BOLLETTINO - BULLETIN

TECNICO • TECHNICAL	●	GRUPPO • GROUP	7
RICAMBI • SPARE PARTS	●	NR • NO	03
INFORMAZIONI • INFORMATION		DATA • DATE	02-05

MODELS: Powercutters TT-162 TT-180
SUBJECT: Bar fixing studs - Belt guard and relative fixing bolt

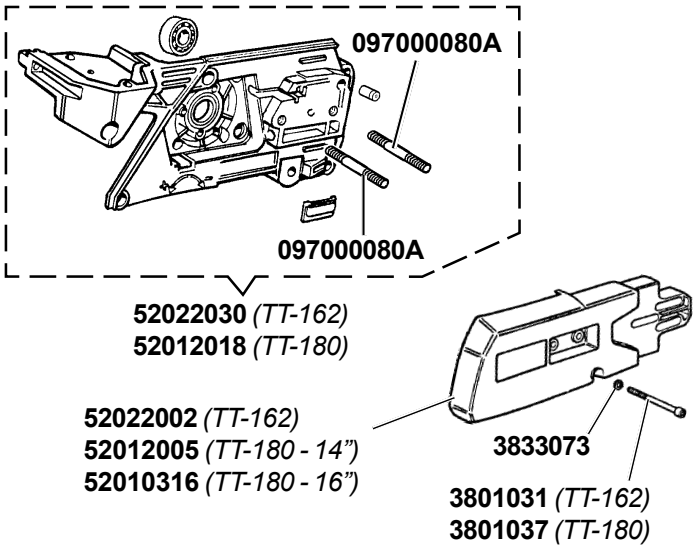
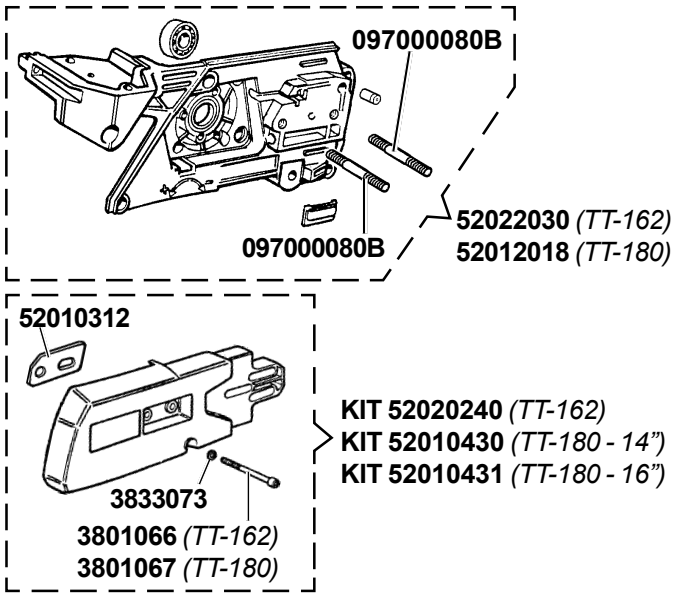
DESCRIPTIONS: Product improvement: adoption of new studs and 3° point fixing bolt with higher rated strength than existing components, now 10.9. Modification of belt guard at interface with casing; introduction of thin steel plate between arm and casing.

INTERCHANGEABILITY: Yes, using kit (belt guard - thin steel plate - screw - washer).
